Information urgente de sécurité

Mise à jour du micrologiciel du panneau de détecteurs du système d'imagerie O-arm™ O2

Référence Medtronic : FA1542

Figure 1. Exemple d'artefacts d'image ASIC. (a) Scan 2D avec artefact rectangulaire (b) Scan 3D avec artefact circulaire

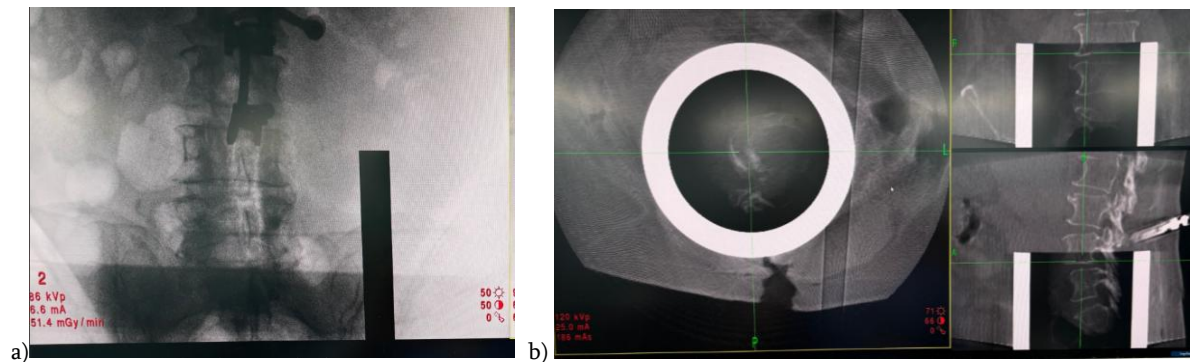
Medtronic a identifié un risque d'artefacts d'image dus à une anomalie du micrologiciel du panneau de détecteurs du système d'imagerie O-arm O2.

Le problème se présente sous la forme d'un artefact dans les images 2D et 3D, et peut être résolu en redémarrant le système. Si l'artefact est présent sur une image 2D et que l'utilisateur procède à un scan 3D sans redémarrer le système, l'artefact persiste sur les images 3D comme illustré dans les images de la Figure 1 ci-dessous.

- Vous pouvez continuer à utiliser le système avant la visite de maintenance de Medtronic en vue de la mise à jour du micrologiciel. Le problème est temporaire et peut ne pas se présenter ; cependant, le cas échéant, il peut être résolu en mettant le système hors et sous tension (redémarrage du système).

- Un technicien de maintenance Medtronic prendra contact avec votre établissement pour planifier une mise à jour du micrologiciel de votre système afin de résoudre définitivement ce problème.
